改善箇所説明図

改善の内容

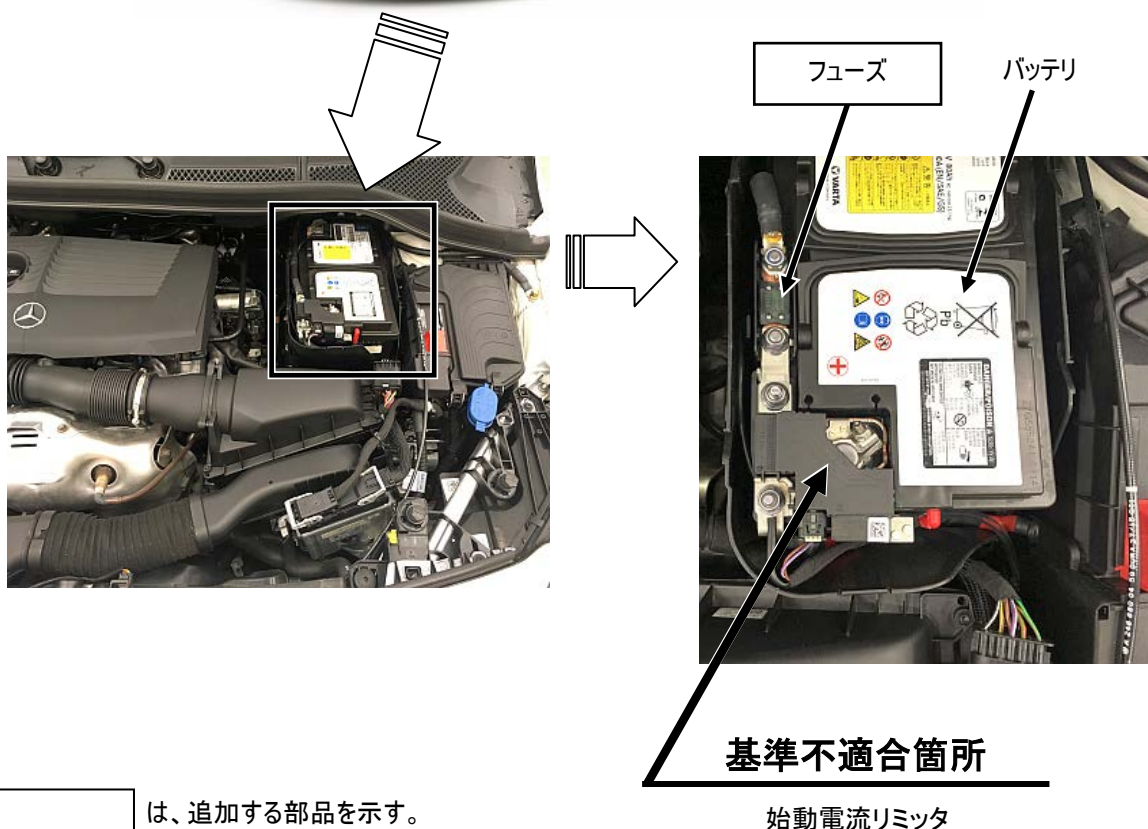
始動装置において、使用方法に対する評価が不十分なため、エンジン、スタータの内部部品が故障により固着して、スタータモータが回転できない状態で始動操作を繰り返すとスタータの電気回路に過電流が流れ、始動電流リミッタが発熱することがある。そのため、始動電流リミッタの周辺部位が溶損、発煙し、最悪の場合、発火するおそれがある。

注： は、追加する部品を示す。

全車両、スタータ配線にフューズを追加する。
